Aars-Nibe-Svenstrup.

Underbygning til Broen St. 915-16

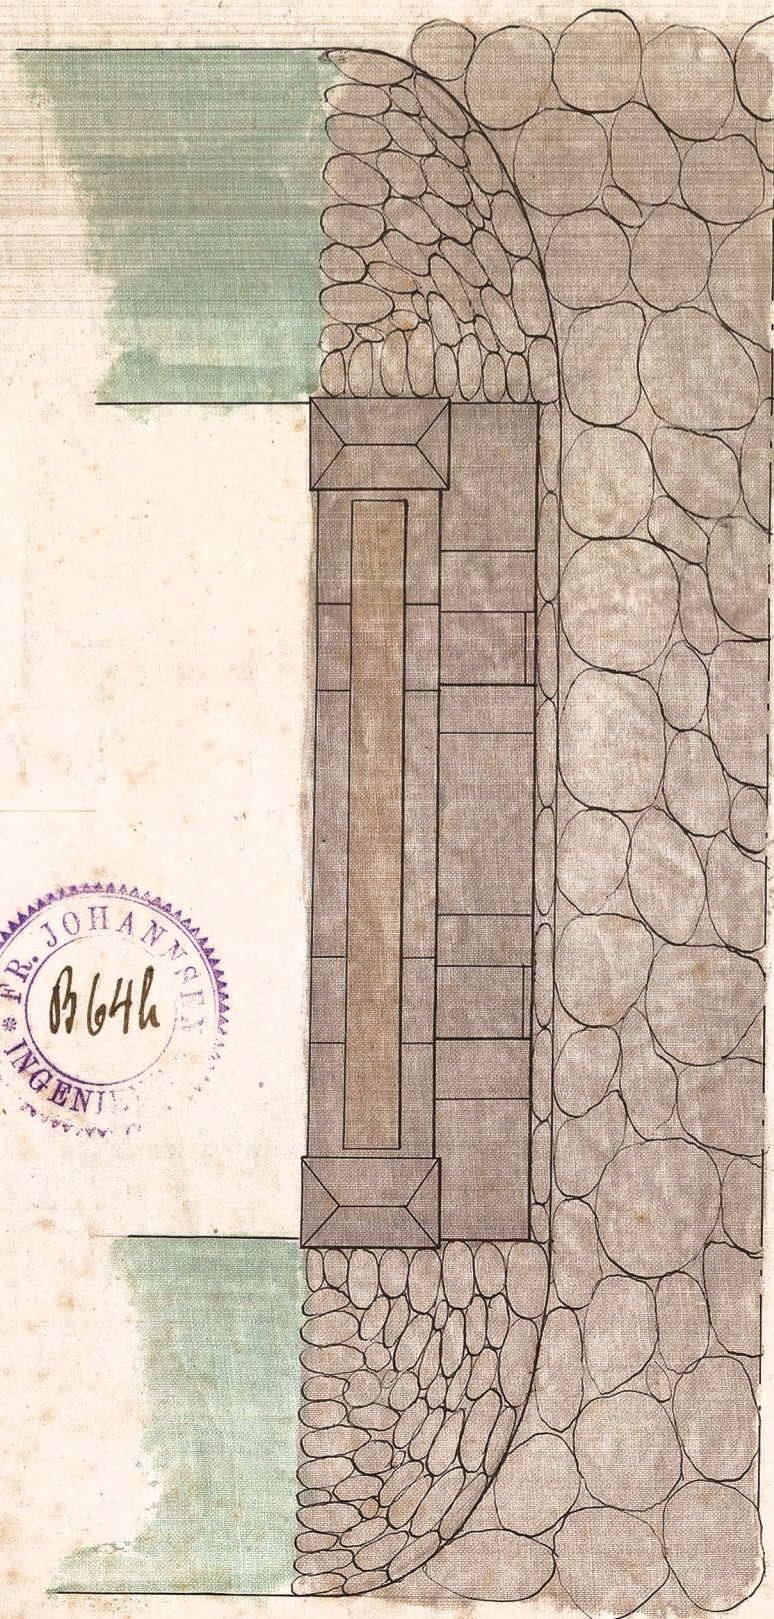
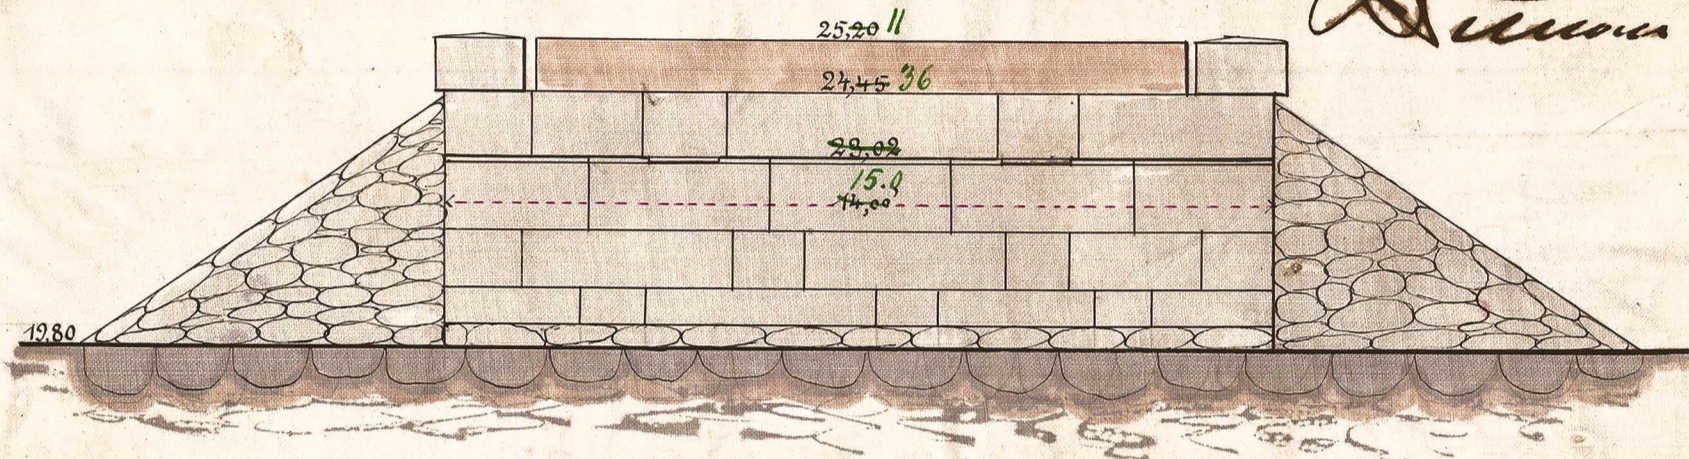
- Approberet paa nedenanførte Betingelser:
- 1° Med Hensyn til den endelige Højde af Dragerskeftet forbeholdes nærmere Bestemmelser til Projektet til Overbygningen foreligger. Bagmuren dækkes foroven med et Skille huggen Granit i Kote 24.36
 - 2° Pillerens Længde foriges fra 14' til 15'
 - 3° Med Hensyn til Fundamenternes Dybde og disses Lirkning forbeholdes nærmere Bestemmelse til Byggeskriben er udgravet. Dog skal Fundamentet være mindst 3' i Jorden.
 - 4° Skraaningerne af de til Broen stødende Jordbæmsdemninger gives paa begge Sider over Engdraget et Anlæg af 1:2 og beklædes med Græs. Torv og yderligere Lirkning forbeholdes.

- 5° Murens Skolelini rettes til + 23.89
